Soupis prací pro ZBV číslo: 29													
Evidenční číslo a název stavby: „II/610 Brandýs nad Labem - Rekonstrukce křižovatky Pražská - Průmyslová a části komunikace v ul. Pražská“ Číslo a název SO/PS: SO 301b Vodovod - potrubí Číslo a název rozpočtu: ZBV 29 Změny v průběhu výstavby								ZMĚNA SOUPISU PRACÍ (SO/PS)					
								3					
Poř. č. pol.	Kód položky	Název položky	m.j.	Množství ve Smlouvě	Množství ve Změně	Množství rozdílu	Cena za m.j. v Kč	Cena celkem ve Smlouvě v Kč	Změny záporné v Kč	Změny kladné v Kč	Cena celkem ve Změně v Kč	Rozdíl cen celkem v Kč	Rozdíl cen celkem v %
1	2	3	4	5,000	6,000	7,000	8,00	9,00	10,00	11	12	13	14
	VV - SOD	Součet			30,336								
206	997221855	Poplatek za uložení odpadu zeminy a kameniva na skládce (skládkovné)	t	48,000	48,000	0,000	139,00	6 672,00	0,00	0,00	6 672,00	0,00	0,00%
	PP	Poplatek za uložení stavebního odpadu na skládce (skládkovné) zeminy a kameniva

Oznámení nepředvídatelné události/okolnosti na díle/stavbě: „II/610 Brandýs nad Labem - rekonstrukce křižovatky Pražská - Průmyslová a části komunikace v ulici Pražská“ s žádostí o vyjádření objednatele k dalšímu postupu.

Věc: Vyjádření AD (autorského dozoru) k **ZBV – dílčí změna

Situace vodovodu - část A
M 1:500

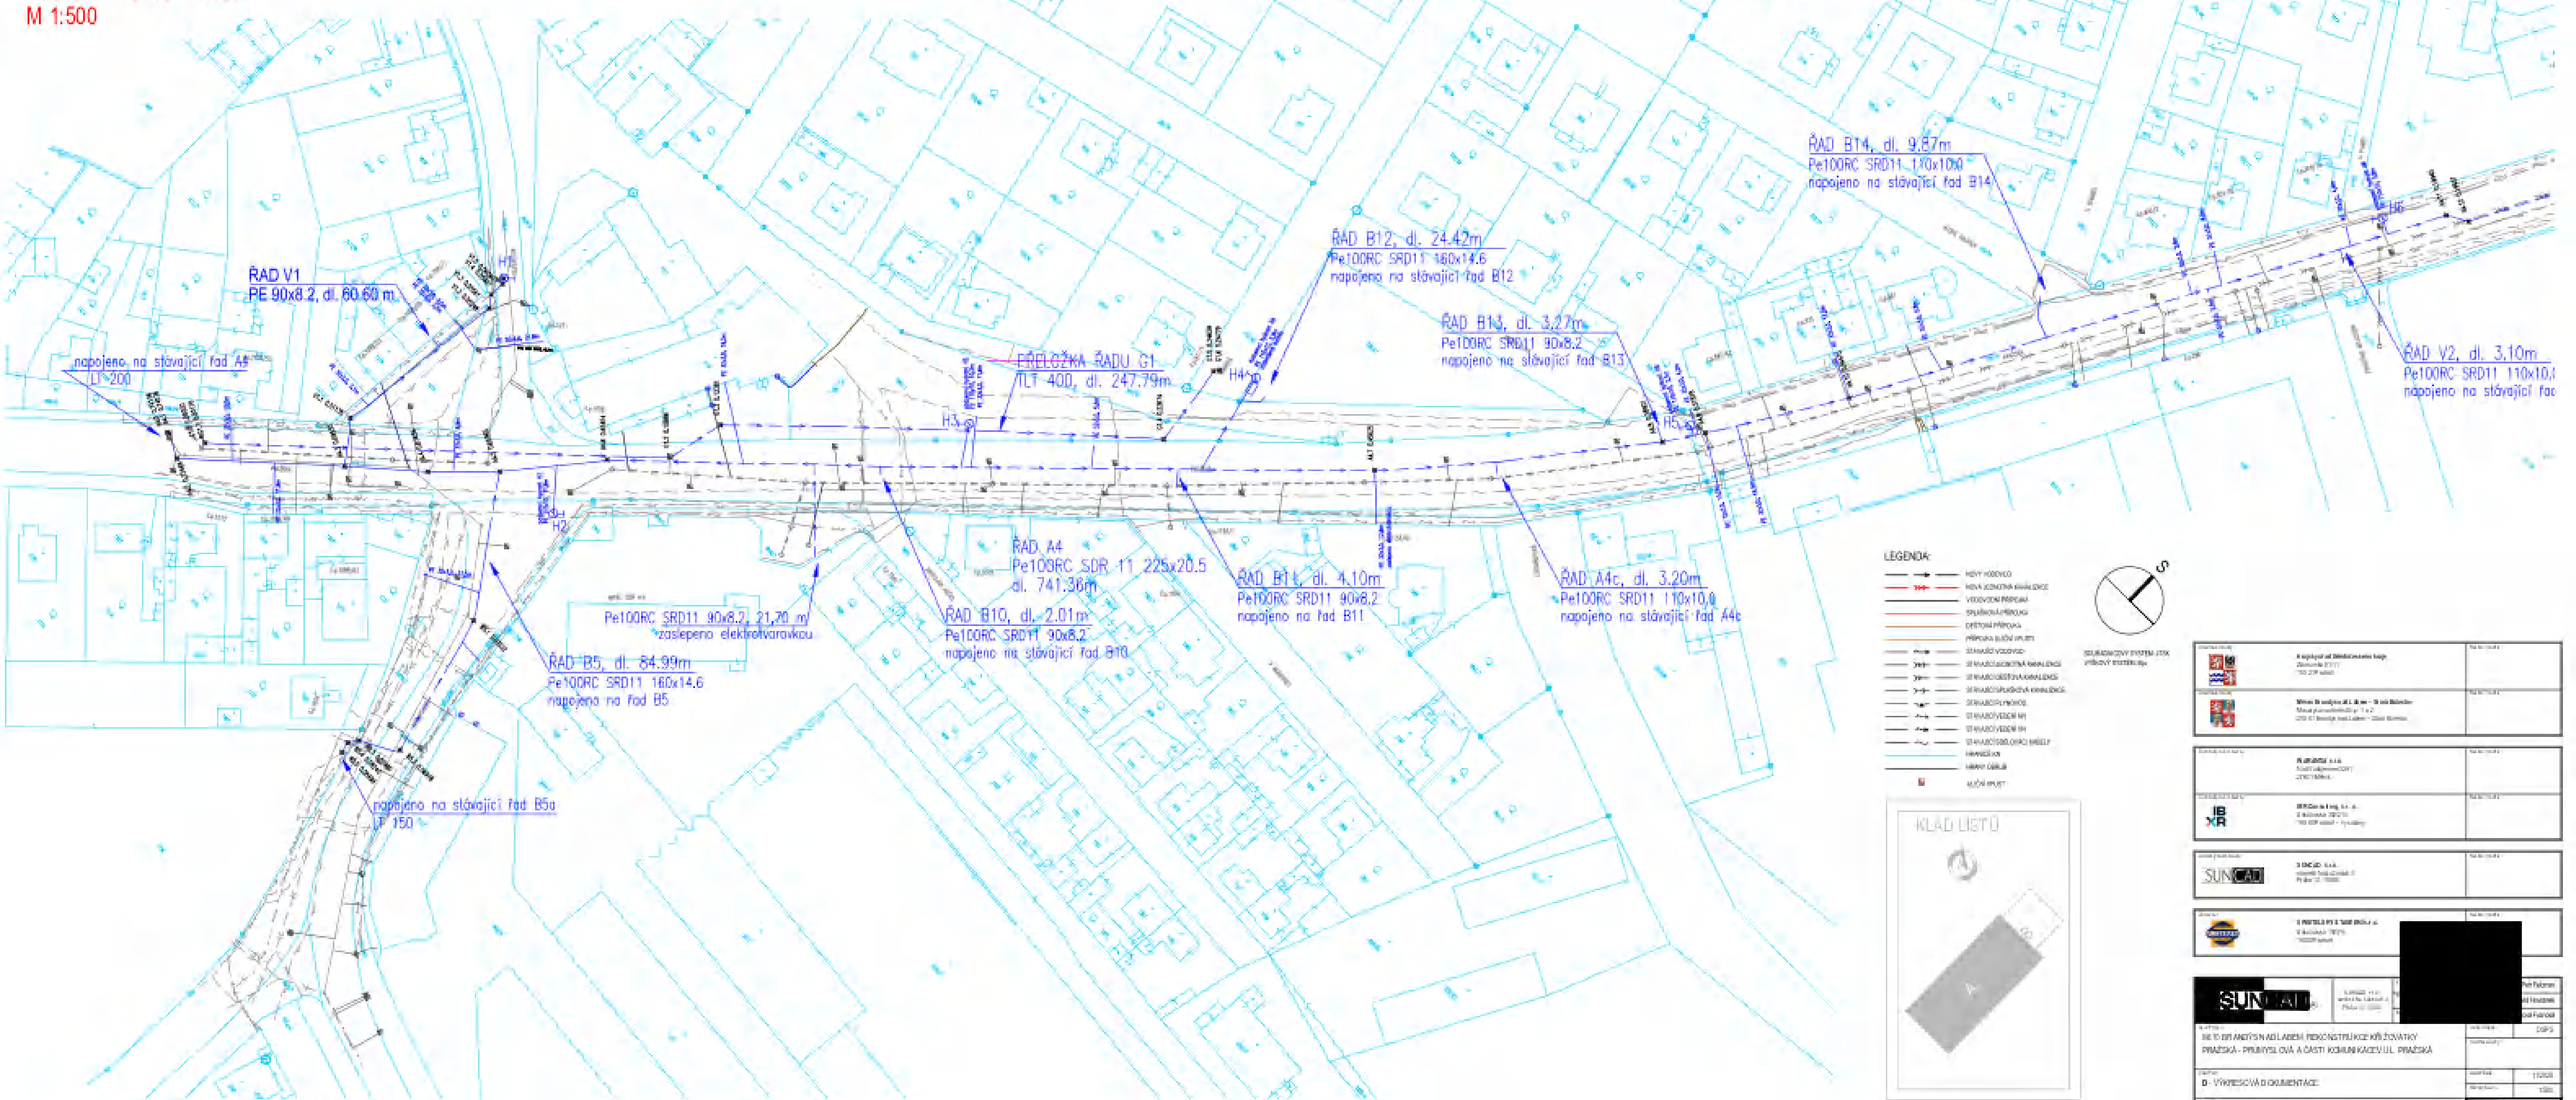
Při provádění výkopu rýh nových vodovodních řadů „A4“ a „B5“ byla zhotovitelem zjištěna kolize projektovaných tras s podzemním vedením inženýrských sítí – u vodovodního řadu „A4“ s vedením stávajících podzemních sítí elektrického NN, sdělovacích kabelů a vodovodního přívaděče DN300, u vodovodního řadu „B5“ s vedením plynovodu STL DN225.

Zhotovitel navrhuje změnit (přeložit) v PDPS uvažovanou trasu vodovodního řadu „A4“, resp. „B5“, aby nedošlo k výše popsaným kolizím s podzemním vedením stávajících sítí. Změnou trasy dotčených vodovodních řadů dojde k prodloužení jejich původní délky, a to o 11,6 m u řadu „A4“ a 6,8 m u řadu „B5“.

Předmětem změny je přeložka části trasy vodovodního řadu „A4“, resp. „B5“, aby nedošlo ke kolizím s podzemním vedením stávajících sítí. Změnou trasy dotčených vodovodních řadů dojde k prodloužení jejich původní délky, a to o 11,6 m u řadu „A4“ a 6,8 m u řadu „B5“.

Předmětem změny je přeložení původní trasy vodovodních řadů „A4“ a „B5“. Za přítomnosti zástupců objednatele a zhotovitele byly stanoveny nové trasy zmíněných vodovodních řadů a nezbytné prodloužení jejich původní délky. Původně navržené trasy vodovodních řadů byly v kolizi se skutečnou polohou tras stávajících podzemních inženýrských sítí. Změna se dotkne stavebních objektů SO 301a a SO 301b.

- provedení přeložky trasy vodovodního řadu „A4“, resp. „B5“ tak, aby nedošlo ke kolizím s podzemním vedením stávajících sítí – změn týkajících se vodohospodářských objektů SO 301 a Vodovod – zemní práce a 301b Vodovod – potrubí.
